改善箇所説明図 ③

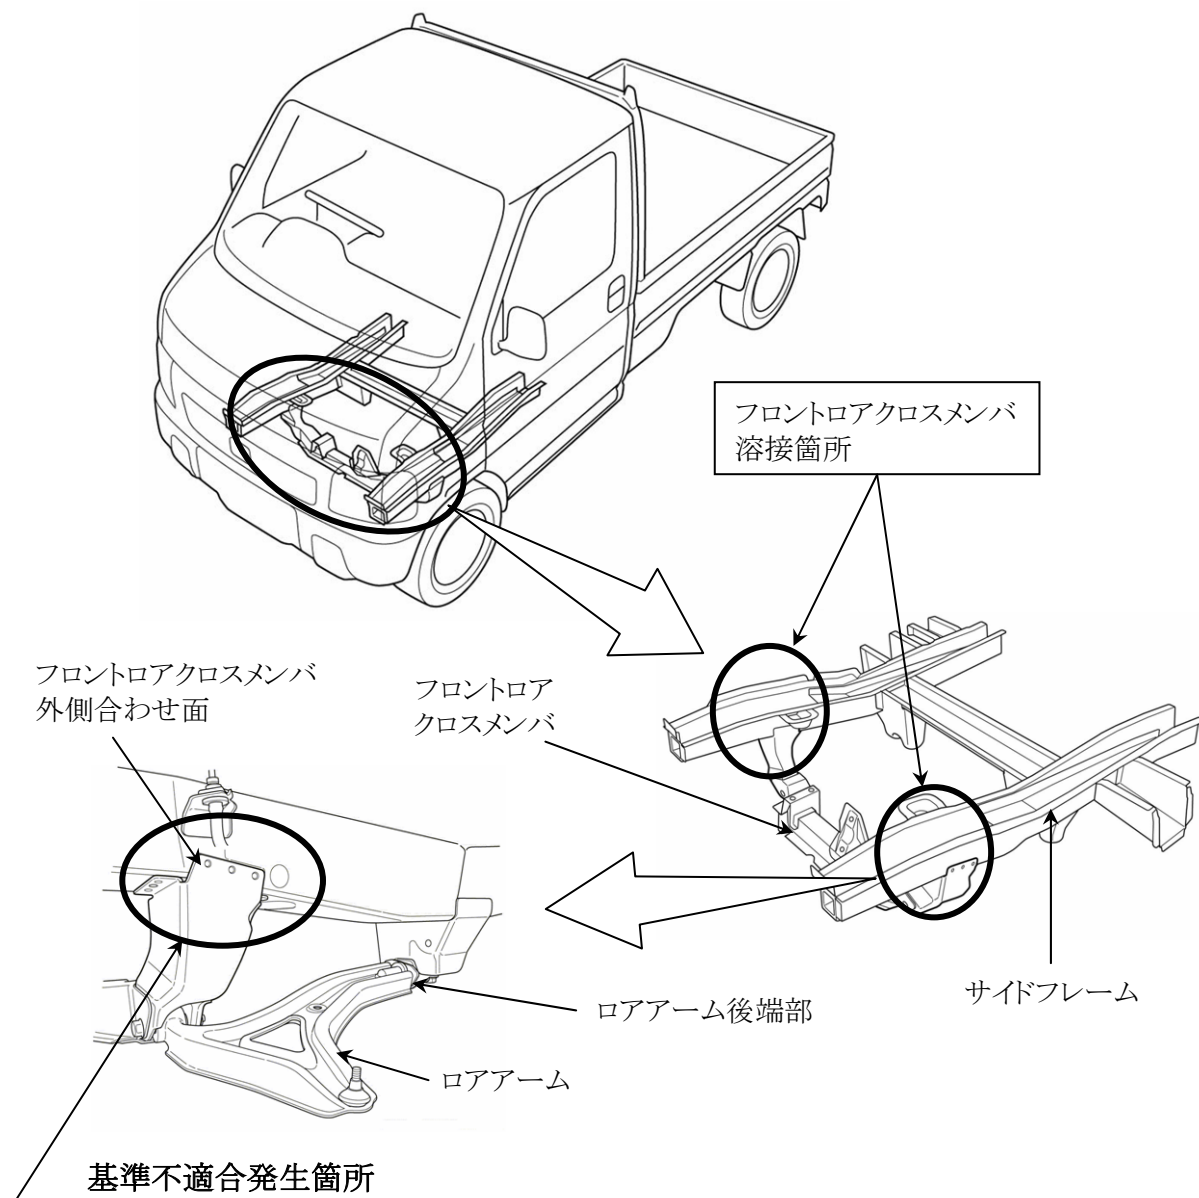
サイドフレームとフロントロアクロスメンバとの溶接が不適切なため、溶接部の強度が不足しているものがある。そのため、そのまま使用を続けると、走行時の振動等により当該溶接部が剥がれ、フロントロアクロスメンバの位置がずれて、最悪の場合、前車輪を取り付けているロアアーム後端部が抜け、走行不能となるおそれがある。

全車両、フレームとフロントロアクロスメンバの溶接箇所を点検し、フロントロアクロスメンバの溶接が剥がれているものは板金修理を実施する。溶接箇所に亀裂があるものは亀裂部を溶接する。点検結果剥がれや亀裂がないものはフロントロアクロスメンバの外側合わせ面に補強用リベット留めを追加する。

識別：運転席ドアロアヒンジ上側ボルト頭部に黄色ペイントを塗布する。
